新竹縣政府工程查核代表照片表

工程名稱：北埔鄉大湖村 5 鄰災害復建等三件工程

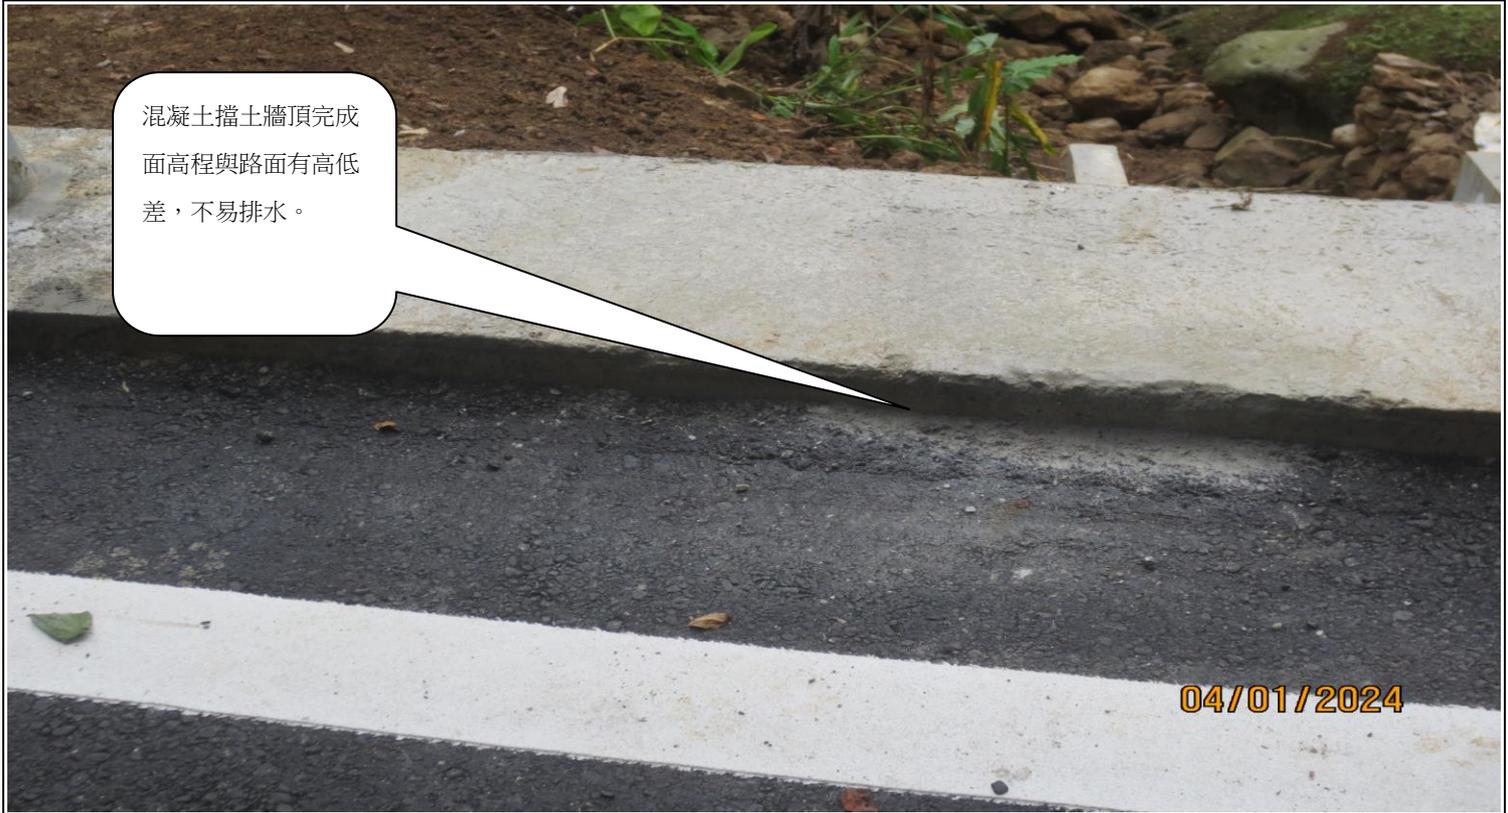
.集水井入口及出口端應加消能設施。

.集水井入口及出口端應加消能設施。
